**PROGRAMMA GENERALE DI GESTIONE DEI SEDIMENTI -
STRALCIO TORRENTE ORCO NEL TRATTO TRA CUORGNE'
E CHIVASSO - PRIMO PROGRAMMA OPERATIVO -

1° LOTTO - COMUNE DI CHIVASSO**

PROGETTO DEFINITIVO

**RELAZIONE IDROLOGICO - IDRAULICA
E SPECIALISTICA**

Figura 3.3: Intervento 7-A1₃, variante suggerita da Regione Piemonte (in giallo) ed intervento 7-A1₄

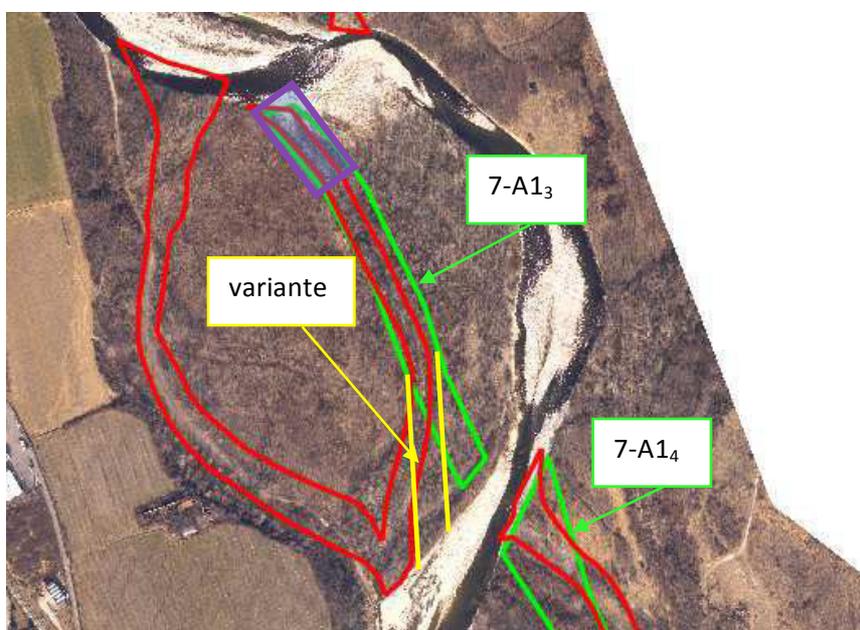
RISPOSTA: Come riportato in dettaglio nel Capitolo 3, gli interventi residuali da realizzare sono: 7A1₁, 7A1₂, 2A4₂, 2A4₃ e 7A1₃ (solo parzialmente). L'intervento 7A1₄ non è stato più considerato, come richiesto da Regione Piemonte.

RISPOSTA: Come riportato in dettaglio nel capitolo 3, a seguito dell'eliminazione dell'intervento 7-A1₄, l'intervento 7-A1₃ non risulta più necessario, salvo la possibilità di prelevare del materiale grossolano nel tratto iniziale dello stesso, da poter utilizzare per il ripascimento in 7-A1₁.

Figura 5.3: Particolare di confronto sulle velocità, riportate in m/s, per lo scenario B con $Q_{\max}=Q_{20}$. Caso pre-intervento (sx). Caso post-intervento (dx).

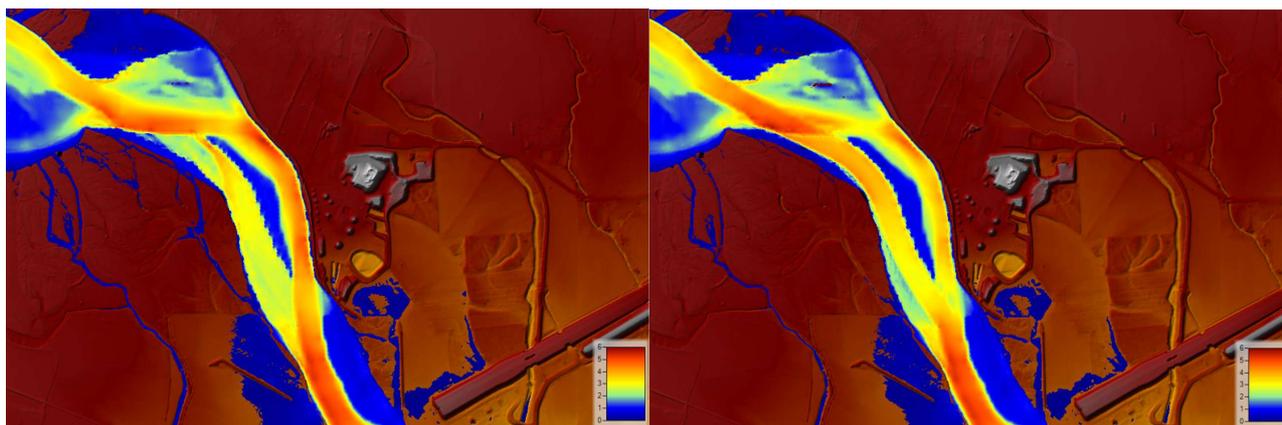
situazione. E' più probabile, invece, che si creino delle erosioni localizzate, rispostando nuovamente, anche in maniera più pronunciata, la corrente in sponda sinistra;

RISPOSTA: A seguito della raccomandazione di Regione Piemonte e delle mutate condizioni plano-altimetriche successive alla piena del 2-3 ottobre 2020, l'intervento 2-A4₂ è stato oggetto di ulteriori approfondimenti e rivalutazioni. I dettagli sono riportati nel Capitolo 5 della presente relazione. In sintesi, al fine di garantire un'efficace azione in termini di riduzione della pressione erosiva in sponda sinistra, la soglia di monte del canale è stata posizionata ad una quota pari a 186.8 m s.l.m. Tale quota consente l'attivazione del canale con una portata pari a circa 70 m³/s, ovvero la portata che viene superata in media 15 gg all'anno. Con tale assetto, si è verificato che le velocità di picco in sponda sinistra si subiscono una riduzione fino al 22% con la Q₂₀ e 14% con la Q₂₀₀, comportando una notevole riduzione anche sull'erosioni localizzate in prossimità della sponda (si vedano inoltre figure 5.3 e 5.4 della presente relazione).

Figura 8.1: Immagine satellitare recente del tratto a valle salto del meandro avvenuto in Ottobre 2019 (Comune di San Benigno)

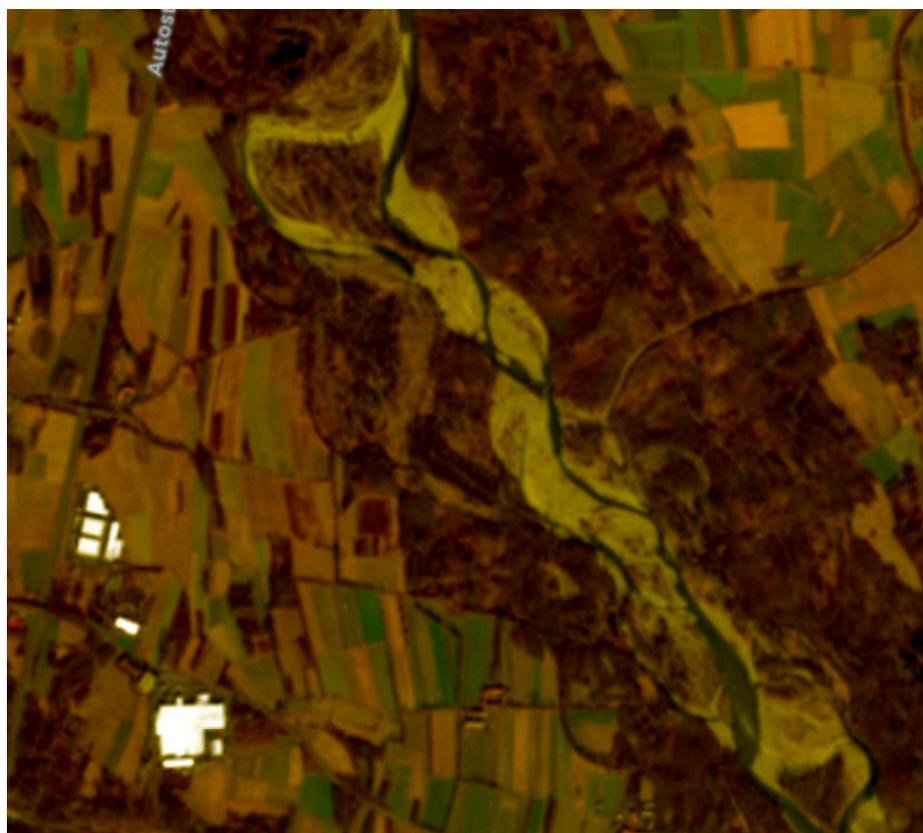
RISPOSTA: Come si può osservare dalla Figura 8.1 il tratto di fiume che si trova a valle del taglio di meandro ha subito un processo di meandrizzazione, con conseguente riduzione della sinuosità. E' bene notare che, da un confronto tra le planimetrie, si evince che alcune anse del nuovo tratto di fiume hanno subito una migrazione spondale dell'ordine di 100 m

Un tale processo di meandrazione inoltre comporta la migrazione delle nuove anse verso valle, con la conseguente rettificazione del tratto di monte (che pare invece meno dinamico). Il risultato è quindi un allontanamento del canale principale dal vecchio meandro. L'opera di ripascimento ivi prevista al fine di proteggere la sponda nel caso di riattivazione temporanea durante le piene maggiori è quindi da ritenersi non prioritario, dal momento che tale riattivazione risulta oramai improbabile.

Figura 8.2

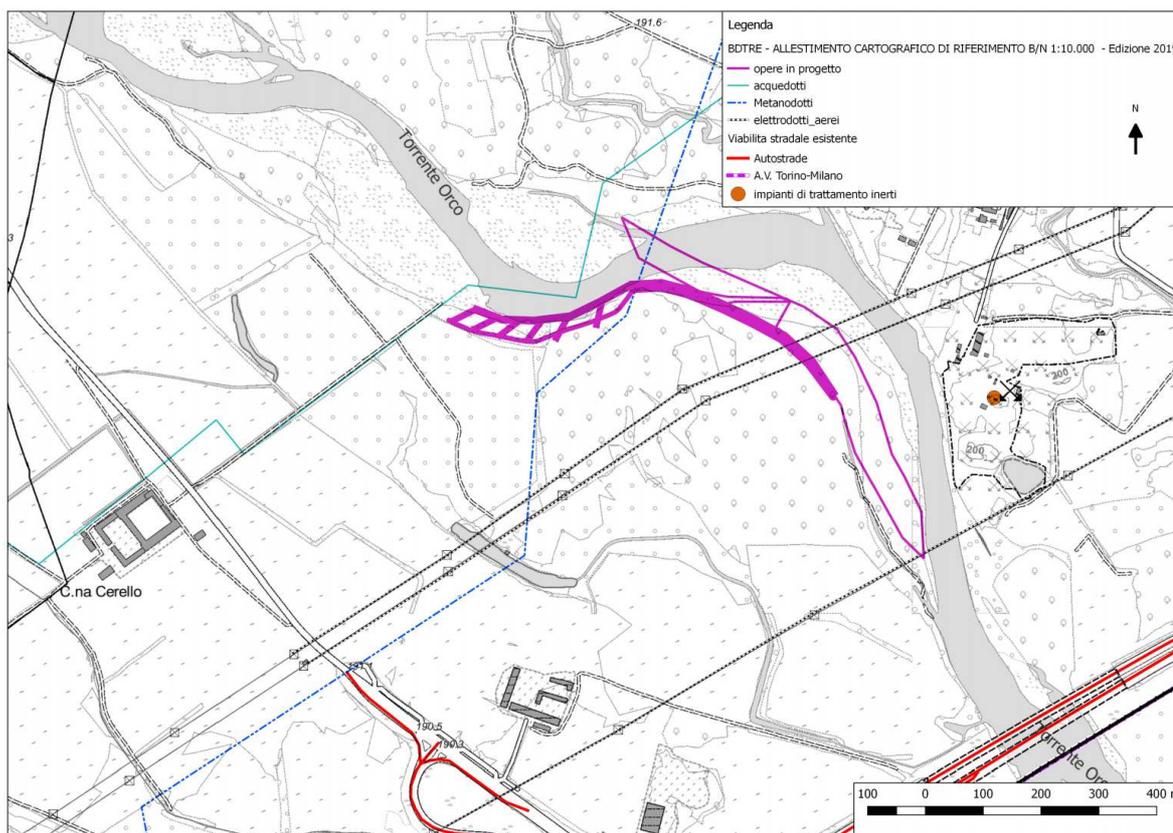
RISPOSTA: Nell'ambito dell'area d'intervento del lotto 1 (Chivasso) si riconoscono una serie di potenziali interferenze, come rappresentato nella figura seguente.

- Impianto trattamento inerti posto a SE di località Pratoregio, sul terrazzo in sponda sinistra del T. Orco; (cfr. sezz. 12, 13, 14 15 intervento D pro parte Tav. B.06 Planimetria di progetto); la realizzazione di un canale in destra orografica alleggerisce appunto l'attività erosiva in sinistra.

Figura 8.3

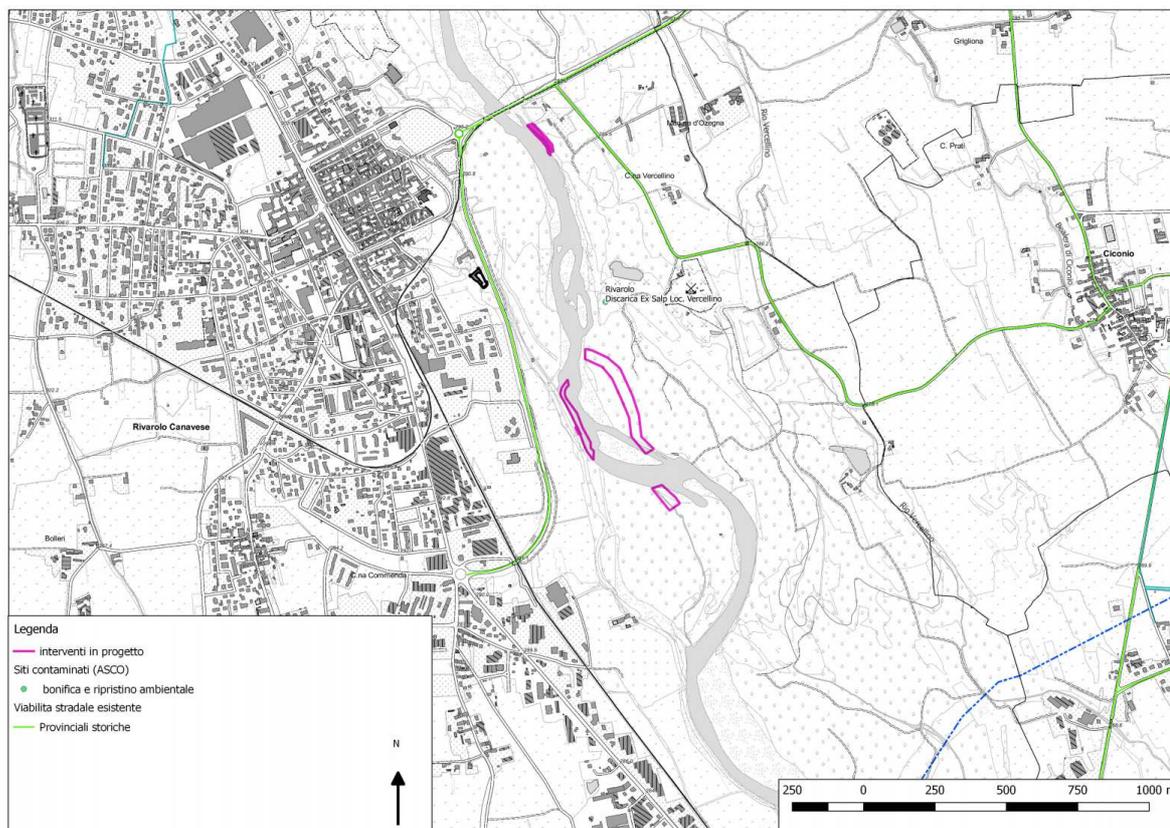
Nell'ambito dell'area d'intervento del lotto 2 (Rivarolo C.se) si riconoscono una serie di potenziali interferenze come rappresentato nella figura successiva.

- Discarica ex SALP Loc. Vercellino oggi dismessa: tutti i canali sono ubicati a valle del sito della discarica.
